Aménagement d'une nouvelle déchetterie sur la parcelle n°1059 à Saint-Maurice

Exécution des ouvrages de gestion des eaux pluviales

Mandat n°4423-1

Monthey, le 27 avril 2023

Figure 2 : Situation des sondages à la pelle mécanique du 25 avril 2023.

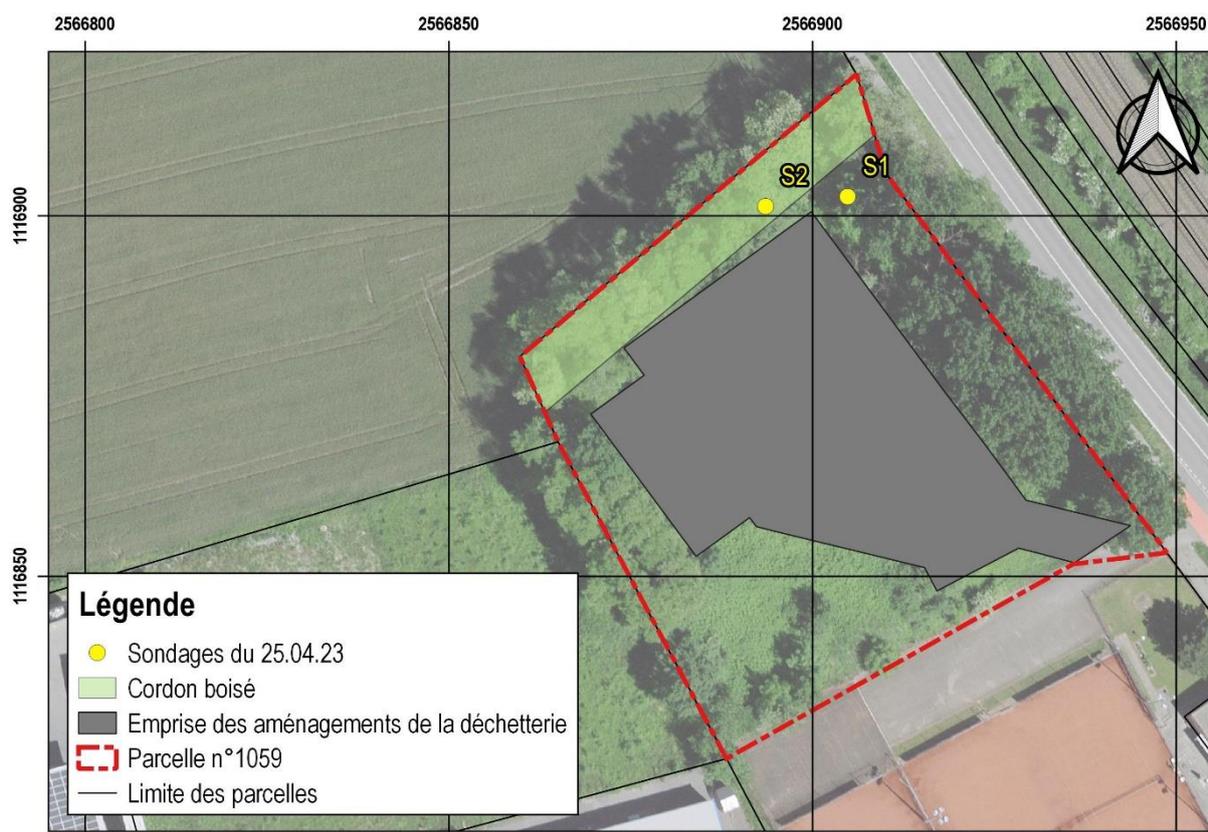
En date du 25 avril 2023, deux sondages à la pelle mécanique ont été réalisés par l'entreprise Sabeco SA (entreprise en charge de l'exécution des travaux d'aménagement de la déchetterie) au droit du futur bassin d'infiltration (figure 2). Avant l'aménagement de ce dernier, il fallait s'assurer de l'absence de déchets ou de matériaux pollués au niveau de la zone d'infiltration. Au besoin, il était prévu de purger les matériaux contenant des déchets et de les remplacer par des matériaux propres afin d'éliminer le risque de lessivage ou de mobilisation d'éventuels polluants. Il s'agissait également de prélever des échantillons de matériaux sous l'épaisseur de matériaux contenant des déchets pour effectuer des analyses chimiques, afin de s'assurer que valeurs obtenues répondent aux exigences de l'annexe 3.1.

Dans le sondage S2 (profondeur : 5 m) des déchets (sagex, goudron, béton, bois, ferraille, tuile, plastique) ont été observés jusqu'à une profondeur de 4.5 m. Les 50 derniers cm étaient propres (terrain en place). Dans le sondage S1, des déchets (sagex, goudron, béton, bois, ferraille, tuile, plastique, pneus, verre, déchets ménagers) ont été observés jusqu'à 5 m (limitation par la pelle mécanique). D'après un forage carotté effectué en 2010 sur la parcelle, il est probable que les déchets atteignent 6 m de profondeur (François-Xavier Marquis Sàrl, 13 septembre 2010).

Figure 3 : Schéma de principe du dispositif de rétention.

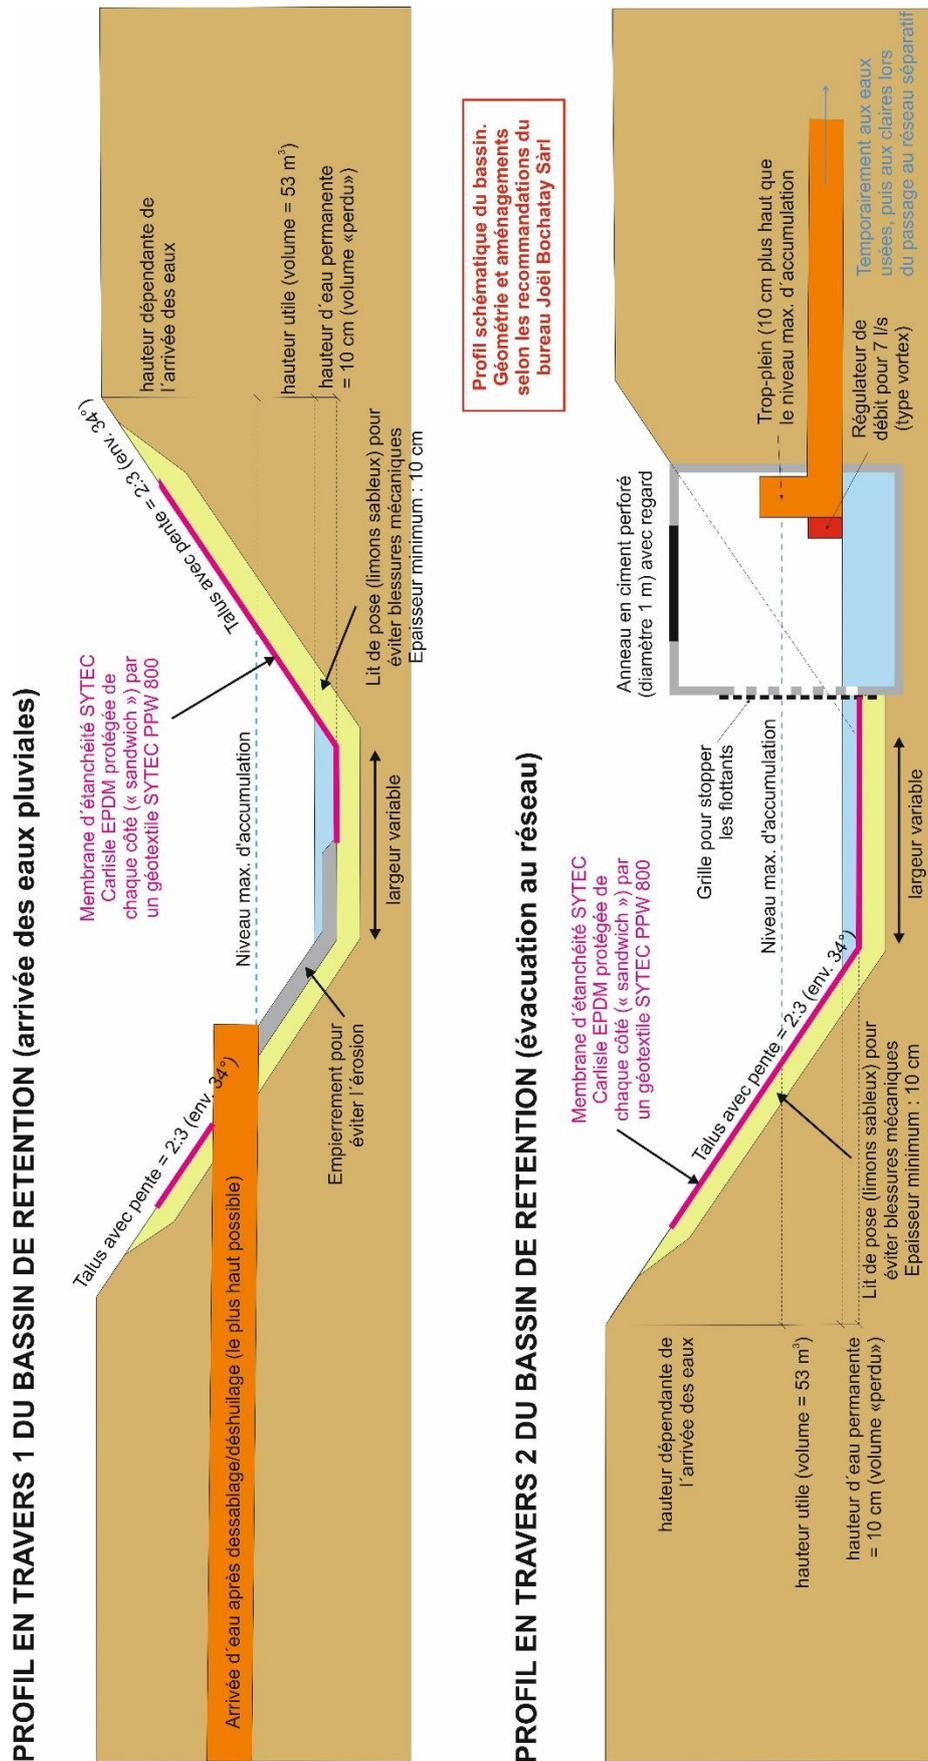
Le rejet sera limité à 7 l/s (cf. annexe 2) au moyen d'un réducteur de débit dans la chambre d'évacuation située en aval du bassin de rétention (cf. figure 3). Le choix du régulateur doit tenir compte des risques d'obstruction par des éléments lourds ou flottants. En raison du faible débit de restitution, il est conseillé d'utiliser un régulateur à tourbillon

L'emprise, la géométrie et la profondeur du bassin de rétention sont modulables à condition que le volume utile de 53 m³ soit garanti. Le but secondaire de l'ouvrage est d'aménager un biotope. A cet effet, le bassin sera aménagé conformément aux recommandations du bureau Joël Bochatay Sàrl. Afin de garantir une hauteur d'eau minimum en permanence, le tuyau d'évacuation (avec limiteur de débit) sera aménagé 10 cm plus haut que le fond du bassin.

Une membrane d'étanchéité SYTEC Carlisle EPDM sera installée sur toute la surface du bassin. Cette dernière sera protégée de chaque côté (« sandwich ») par un géotextile SYTEC PPW 800 afin d'éviter les blessures mécaniques. Une couche de limons-sableux sera également aménagée sous le géotextile afin d'éviter tout risque d'endommagement de la couche étanche.

Après la mise en place du 2^e géotextile, ce dernier sera recouvert par les matériaux servant à l'aménagement du biotope, conformément aux recommandations du bureau Joël Bochatay Sàrl. On évitera de placer des pierres ou blocs directement sur le géotextile afin d'éviter les blessures mécaniques. Une couche de matériaux plus fins (limons sableux) de minimum 10 cm d'épaisseur sera aménagée au-dessous des pierres/blocs.

Un empierrement sera aménagé au droit du point de déversement afin d'éviter l'érosion.

Le rejet aux usées sera aménagé le plus haut possible afin de garder le maximum de marge par rapport au futur réseau d'eaux claires (cf. chapitre 3.1) dont l'altitude n'est pas connue à ce jour. Un clapet anti-retour sera installé.
